Avis de la Mission Régionale d'Autorité environnementale Nouvelle-Aquitaine sur le projet de centrale photovoltaïque des Pins à Labouheyre et à Solférino (40)

n°MRAe 2024APNA207

Société H2AIR

Plan masse – extrait de l'étude d'impact pages 35 et 36

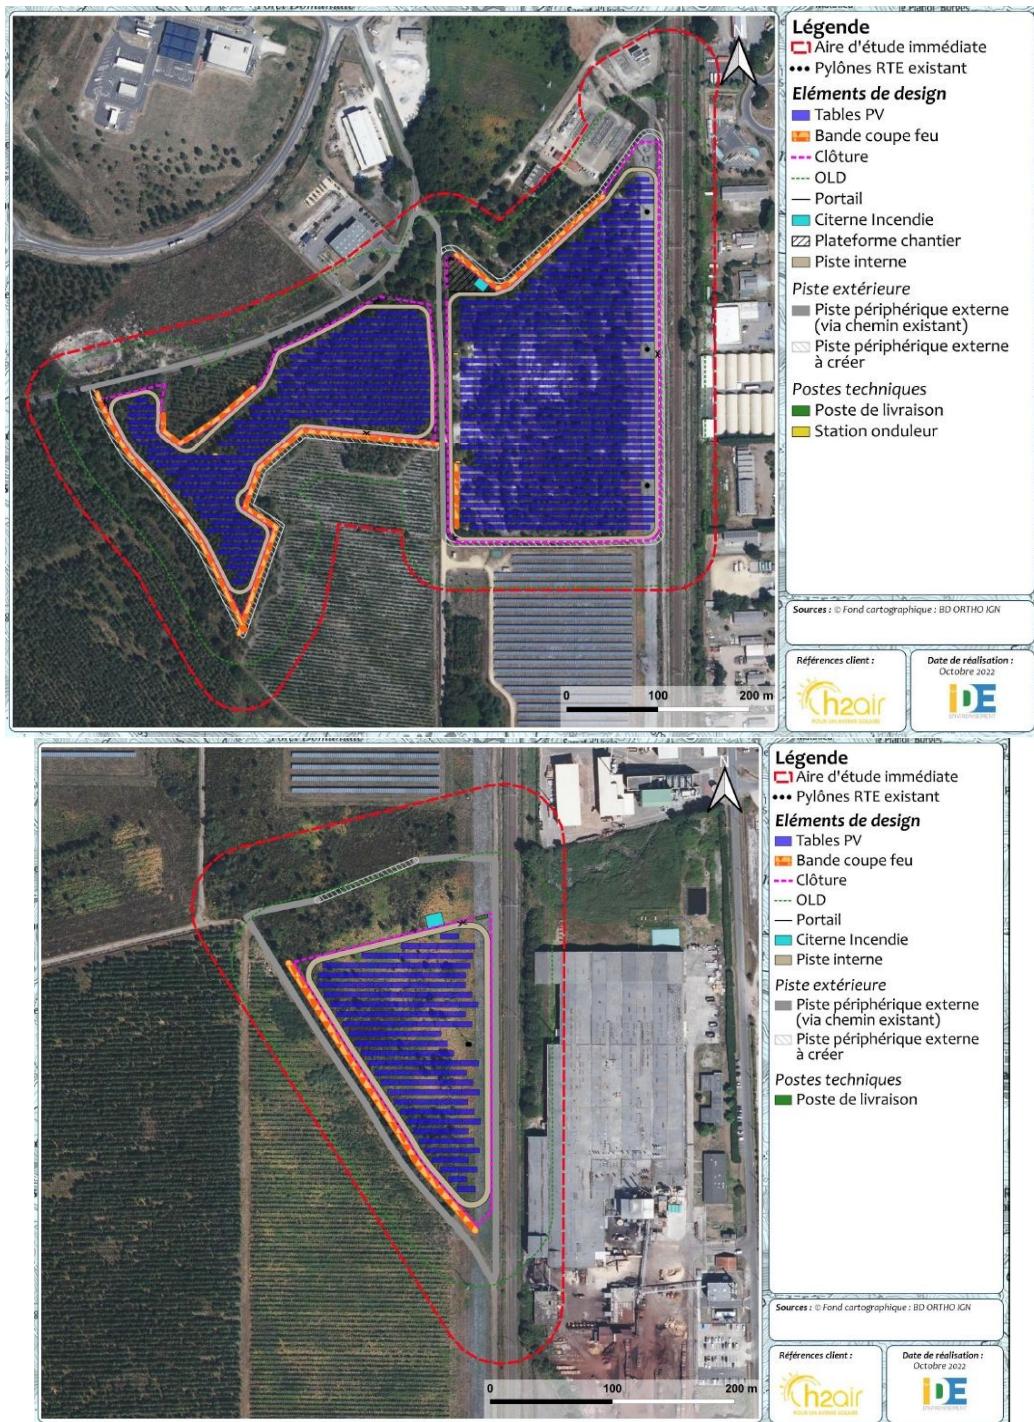
Le projet vient s'adosser à un **massif boisé**. Il est situé (îlots sud et nord) en zone d'aléa fort au titre de l'Atlas départemental du **risque incendie de forêt**. Or sauf démonstration inverse, le projet, tel que présenté, ne respecte pas les préconisations en vigueur pour prévenir le risque incendie (piste externe, distance d'implantation).
